Oppdragsgiver: **Vestland fylkeskommune**
Oppdragsnr.: **52302051** Dokumentnr.: **YM11**

Til: Statsforvalteren i Vestland
Fra: Norconsult Norge AS v/Margrethe Johnsen Otnes
Dato 2024-09-10

► Oppgradering Magnhildskartunnelen - informasjon om endringer i prosjektet

Vedlegg A

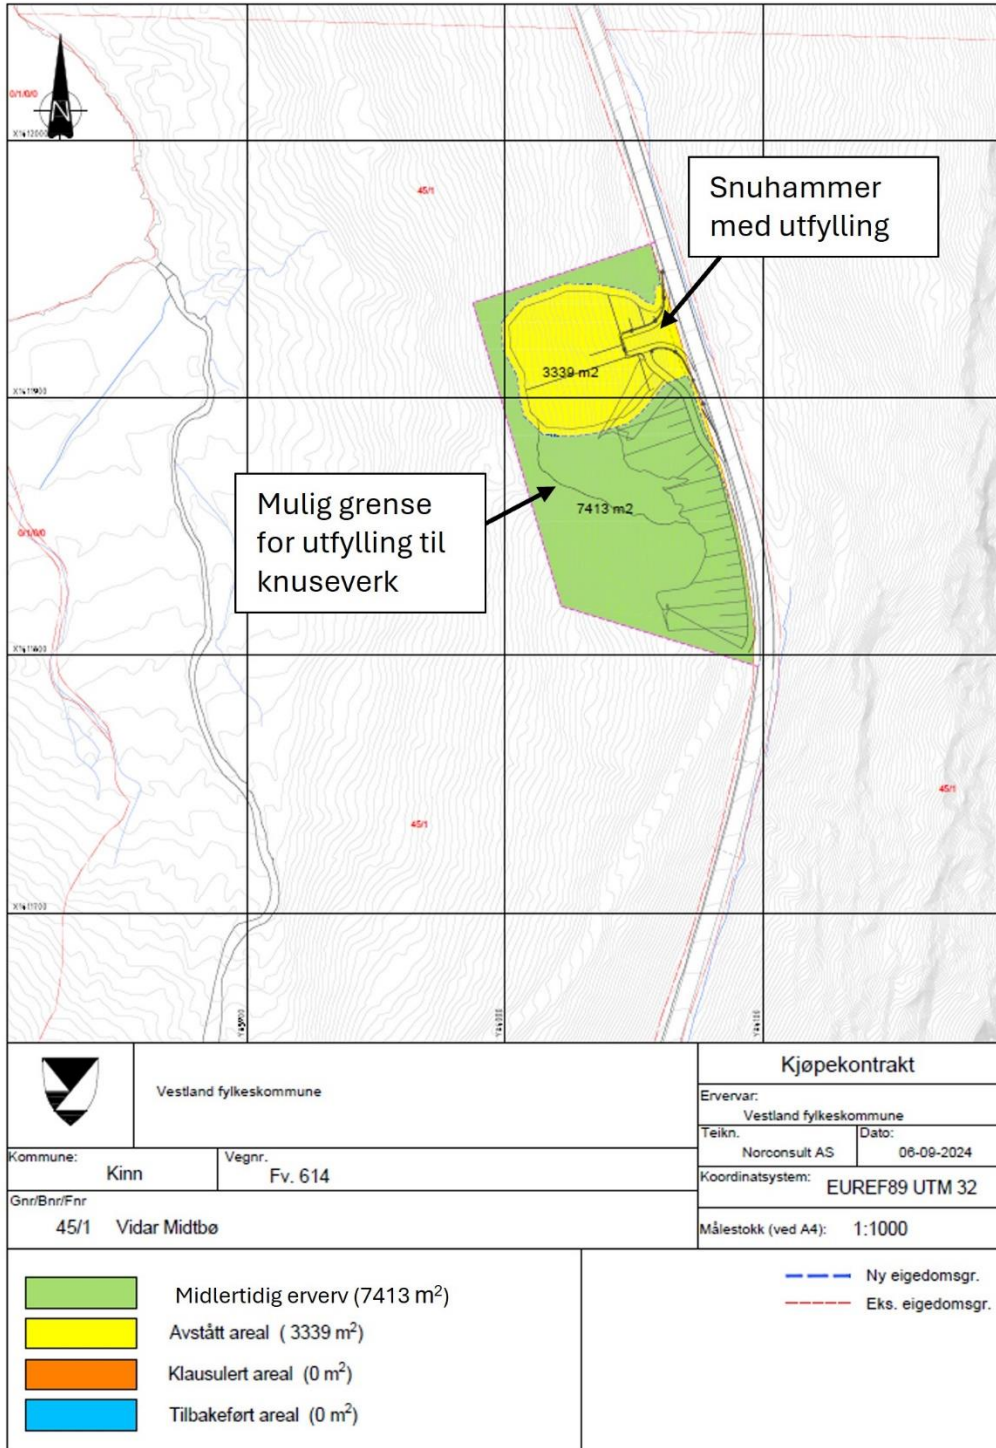
Som følge av kostnadsbesparende tiltak i prosjektet, er det nå prosjektert et mindre tunnelprofil enn opprinnelig planlagt. Dette gjør at det vil tas ut et mindre volum bergmasser (total uttatt mengde ca. 8700 fm³). Utstrekningen og helningen av utfyllingen endres også i forhold til det som ble beskrevet i søknaden. Utfyllingen til snuhammer er nå prosjektert til å dekke et areal på ca. 5800 m². Utfyllingen vil maksimalt ha en helning på 1:1,5. Plassering og utforming av snuhammer vil legges som føring til entreprenør (gult område i Vedlegg).

Det er satt av et areal på 7413 m² til midlertidig erverv (se Vedlegg). Dersom det er aktuelt å bruke området til knusing, skal entreprenør gjøre nye geotekniske vurderinger for å dokumentere stabiliteten for tilført ekstra belastning av maskiner, utstyr og mellomlagrede masser. Ev. utfylling av masser for tilrettelegging av knuseverk vil foregå innenfor avsatt areal for midlertidig erverv vist i Vedlegg (grønt område). Fylling utover det som trengs for etablering av snuhammer vil bli et permanent inngrep. Det vil være opptil entreprenør om de ønsker å benytte området til knuseverk, det er derfor usikkerhet tilknyttet til omfanget av denne delen av utfyllingen.

Ved utfylling av snuhammer og ev. tilleggsareal for knuseverk, skal negative virkninger på landskap som følge av fyllingen søkes å reduseres. For å sikre dette, skal byggherres endelige plan for utfylling, basert på entreprenørs beregnede mengder, vurderes av landskapsarkitekt i forhold til estetisk utforming.

Vi har vurdert at den nye utstrekningen av utfyllingen gjør at det ikke vil være nødvendig med avskjæringsgrøfter og sedimenteringsbasseng nedenfor utfyllingen for å redusere risiko for ytre miljø. Pga. bratt terreng og grove masser (blokker) vil praktisk gjennomføring av arbeid med avskjæringsgrøfter og sedimenteringsbasseng være vanskelig å gjennomføre og gi betydelig større terrenginngrep enn ved at det tiltaket ikke gjennomføres. Bevaring av eksisterende vegetasjon mellom fyllingsfot og elv er å foretrekke for å tilrettelegge for naturlig spredningshindrende tiltak gjennom lokal infiltrasjon i grunnen.
